JUSTIFICACIÓN TÉCNICA

NP212 SUMINISTRO E INSTALACION DE UNION PVC -S 4" INCLUYE HERRAMIENTA, EQUIPO Y MANO DE OBRA PARA SU CORRECTA INSTALACION Y FUNCIONAMIENTO

PROYECTO: VELÓDROMO PARQUE GIBRALTAR

CONTRATO: 3232 de 2023

PLANCHA Nº. HS-08

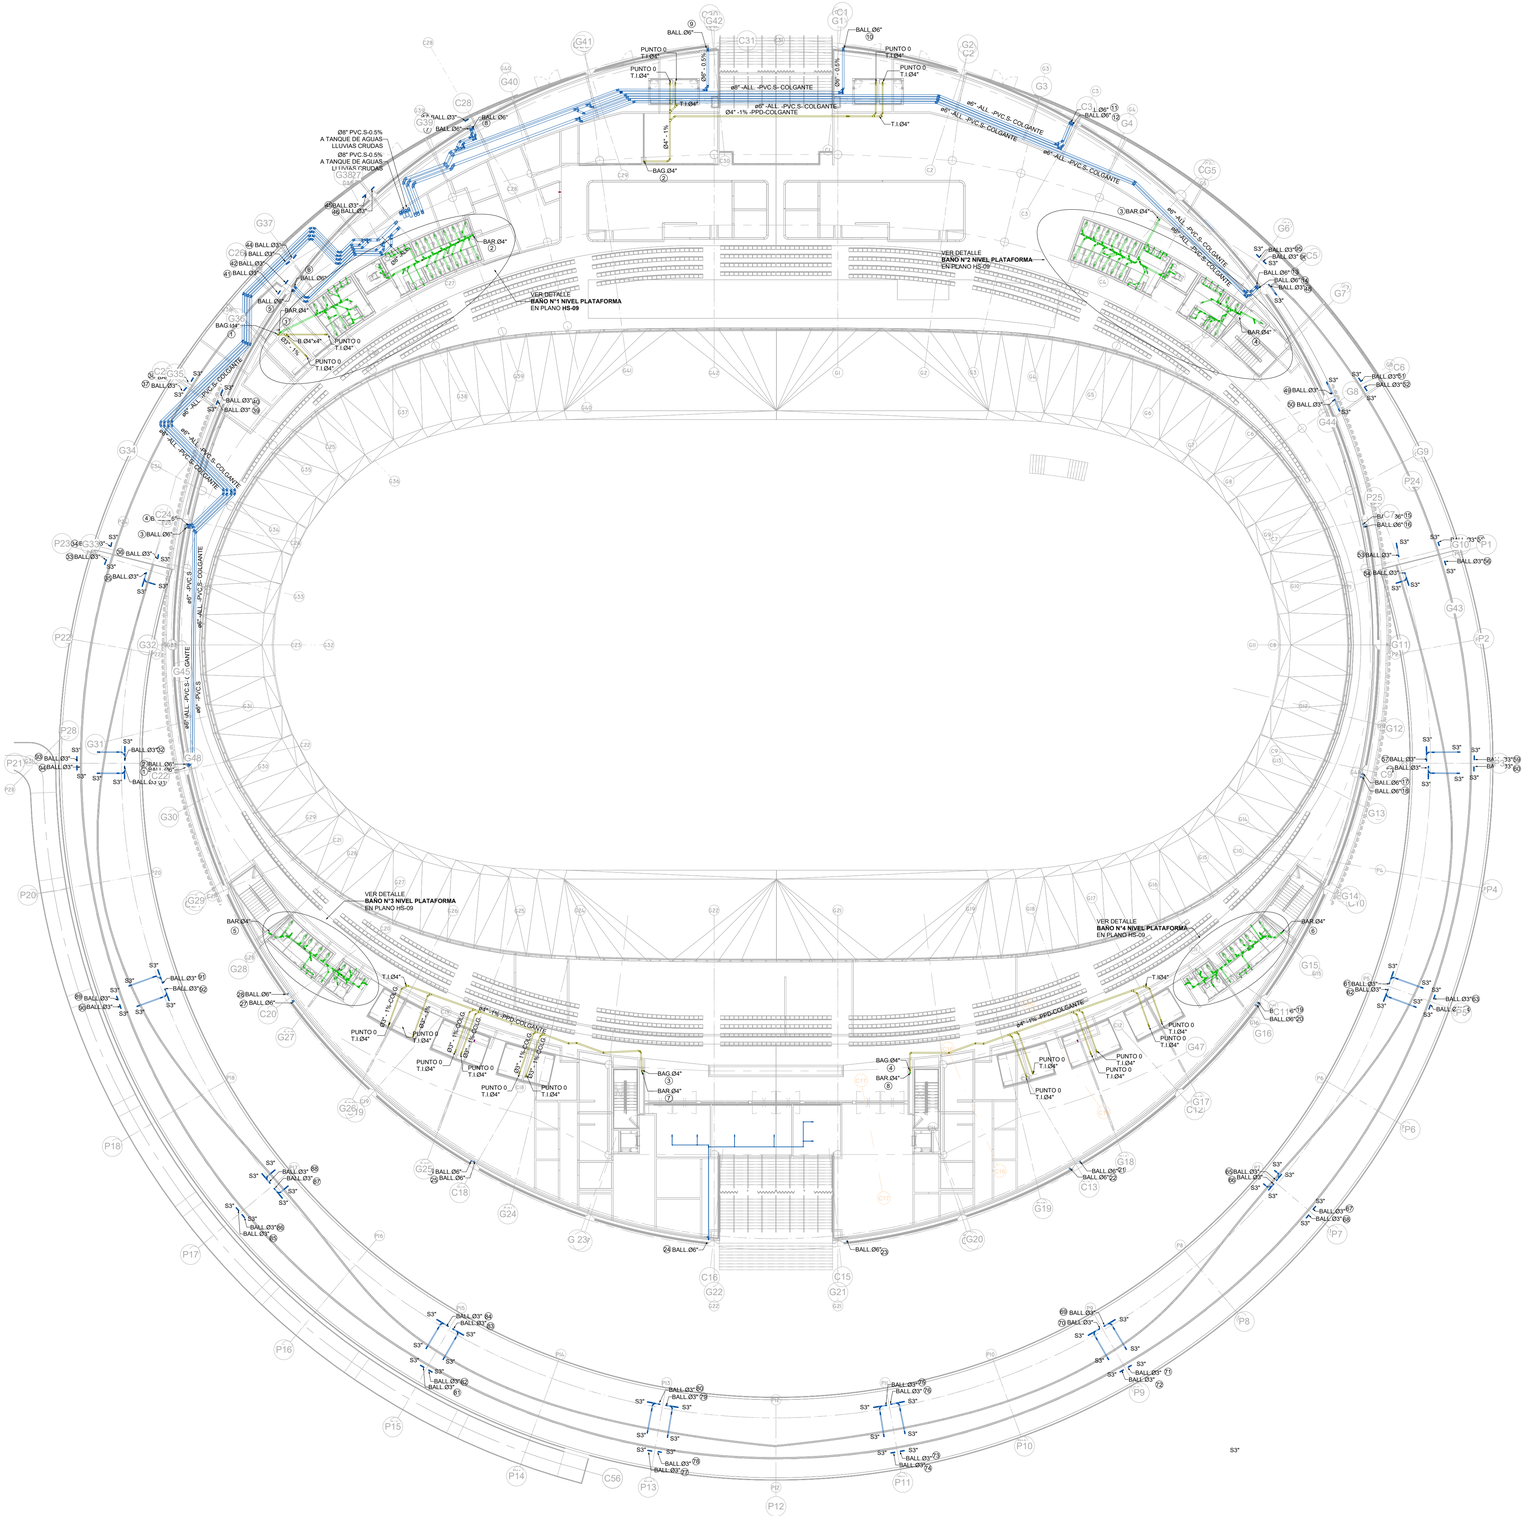
Lo anteriormente descrito, se puede evidenciar en los planos "HS-4, HS-5, HS-8, HS-9 Y HS-11.

De este modo, se solicita de manera atenta la inclusión del NP 212 "*UNION PVCS d=4" "*. Cuya estructura se plantea en base a los APUs de la base CIO 10468 "**Union PVCP Sch80 d=4"** " debido a que dicho APU no satisface los requerimientos dimensionales ni la configuración bridada necesaria. Por lo anterior, resulta indispensable formalizar su adaptación mediante la incorporación del ítem propuesto fundamenta en la necesidad técnica de contar con un accesorio que cumpla con las dimensiones y especificaciones requeridas en sitio.
